Mission régionale d'autorité environnementale

**Avis délibéré sur le projet de parc éolien de « Côte des
Vauzelles » à Logny-Bogny, Aubigny-les-Pothées et
Lépron-les-Vallées (08),
porté par CEPE Côte des Vauzelles**

n°MRAe 2023APGE98

Figure 3: Figure 3 – situation des éoliennes par rapport aux zones humides

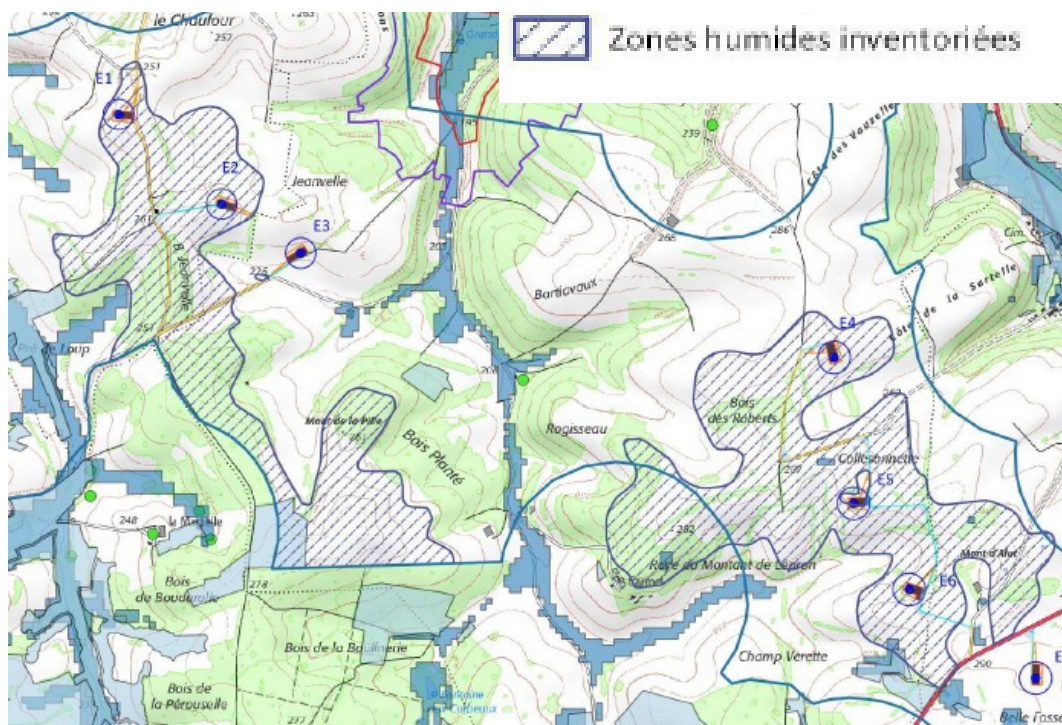
L'Ae constate que 5 éoliennes sur les 7 du projet sont situées dans ces zones humides, qui sont impactées à hauteur de 5,22 ha dont 2,35 ha en phase chantier et exploitation et 2,87 ha en seule

phase chantier. Le dossier indique que la conception du projet a pris en compte la présence des mares et zones humides identifiées lors des sondages pédologiques, afin de limiter les emprises des ouvrages. L'Ae estime, au vu de la carte du dossier figurant en figure 3 ci-avant, que ce n'est pas le cas.

Le dossier n'indique pas pourquoi un emplacement des éoliennes en dehors des zones hachurées en bleu (zones humides) n'a pas été recherché.

L'Ae recommande de rechercher en priorité l'évitement des zones humides y compris au sein de l'emprise actuelle du projet et, le cas échéant, de justifier l'impossibilité d'implanter les éoliennes en dehors de ces zones humides.

Elle recommande de plus de rechercher en dernier recours des espaces de conversion de prairies en dehors de zones humides déjà identifiées, et de joindre au dossier l'expertise « zones humides ».
